RECORDER 1

C 5000/5500/6500/8000/9000 - CB 200/210/230 - BLOKKEREN VAN DE STARTTOETS MET DE OPNAMETOETS.

# INFORMATIE - BULLETIN

GRUNDIG

C 5000/5500/6500/8000/9000 - CB 200/210/230  
ONGEWENST AFSCHAKELEN GEDURENDE HET OMSPOELEN OF START.

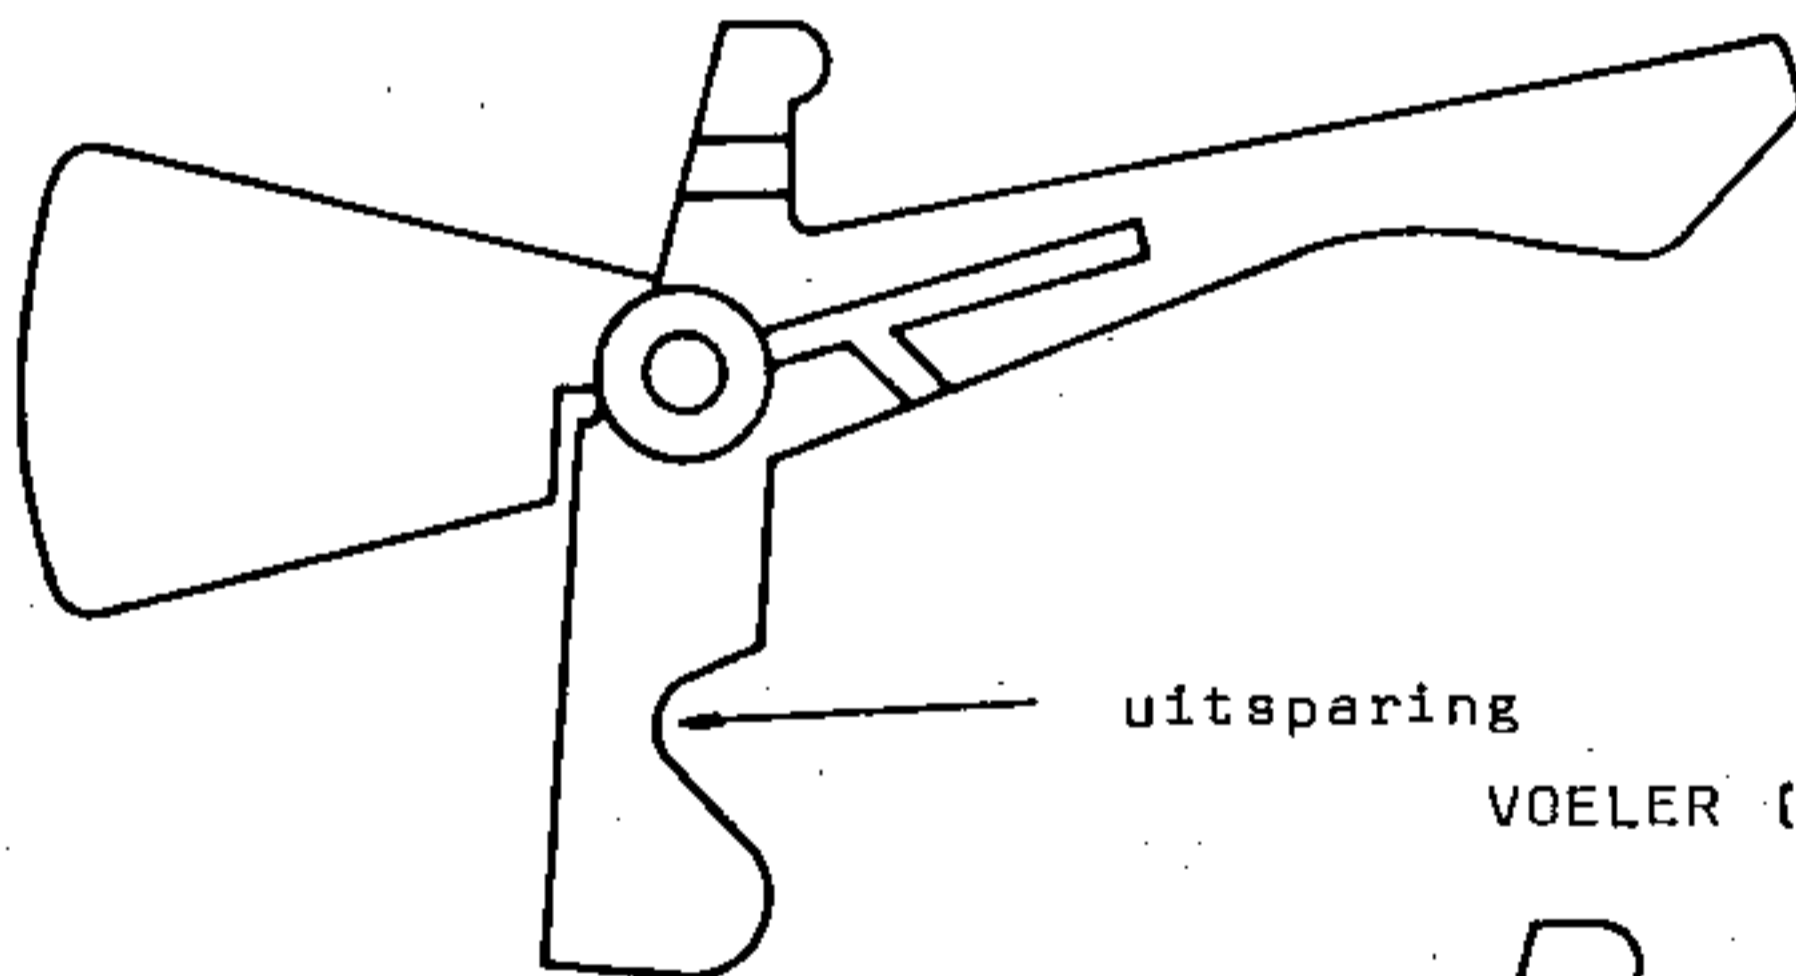
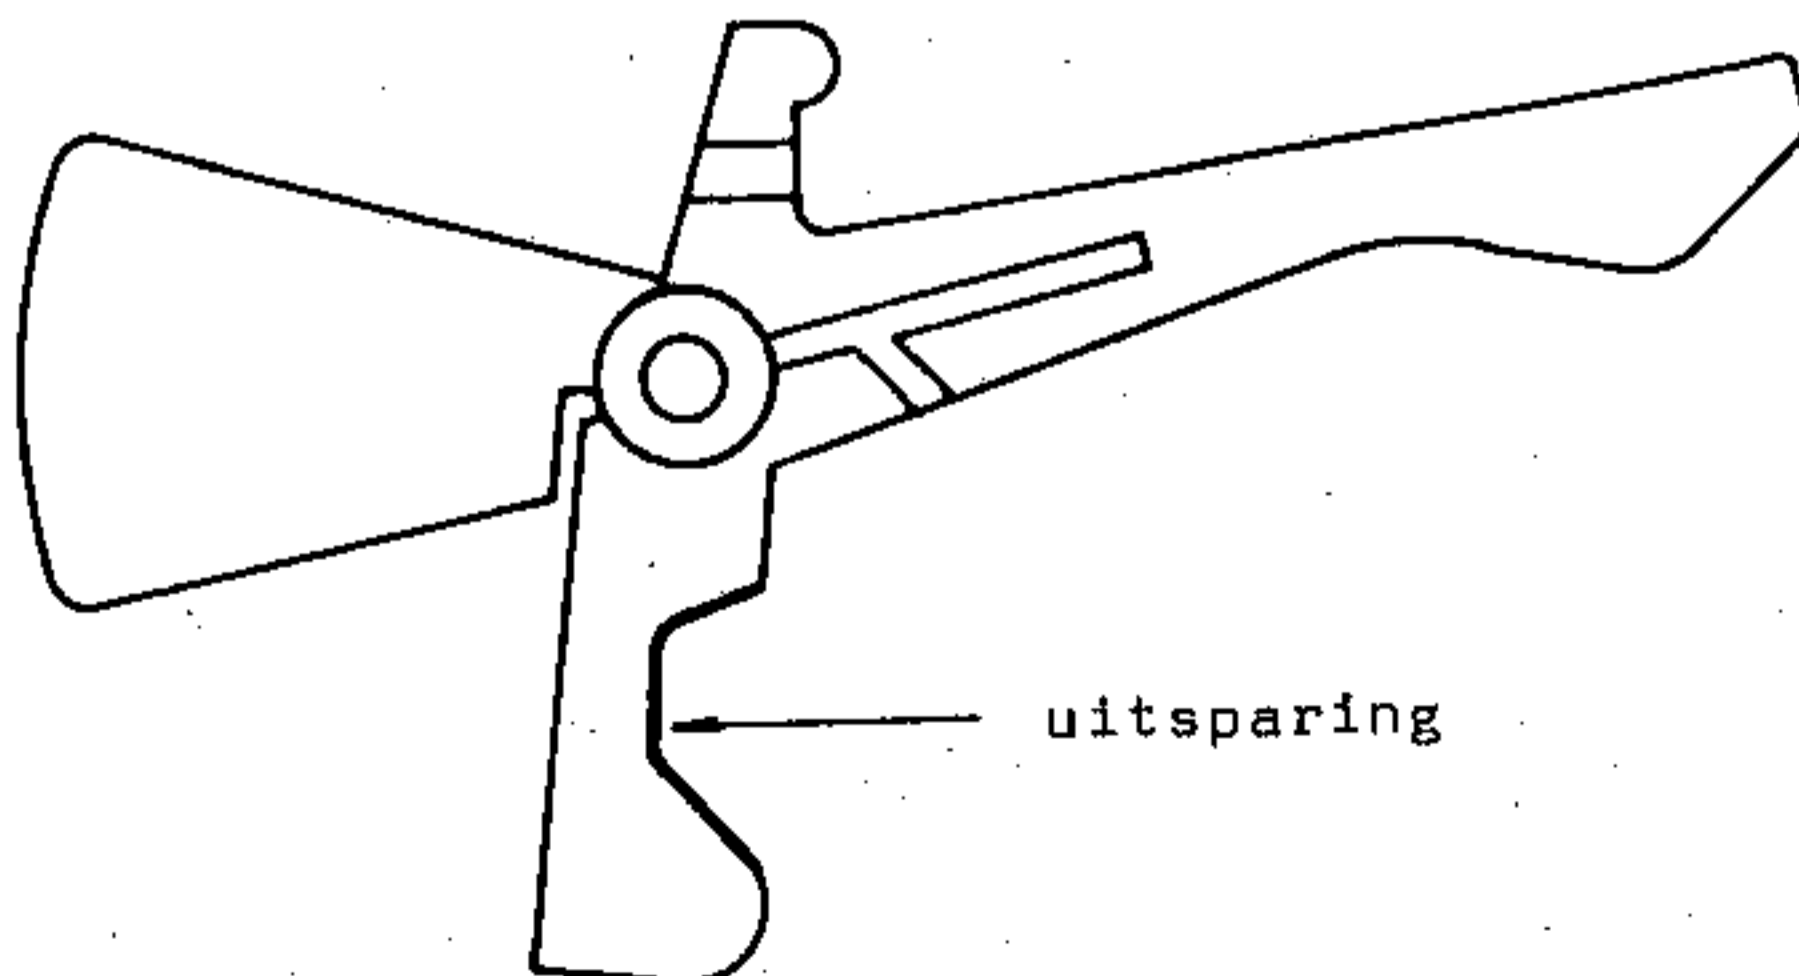
Reden der modificatie : De beweging van de voeler wordt door de schakelnok verhinderd (te kleine uitsparing).

Modificatie : De uitsparing in de voeler werd groter gemaakt (zie figuur)

In geval van reparatie: Indien nodig het onderste deel van de koppeling (vooruitspoelen) door de nieuwe uitvoering vervangen.
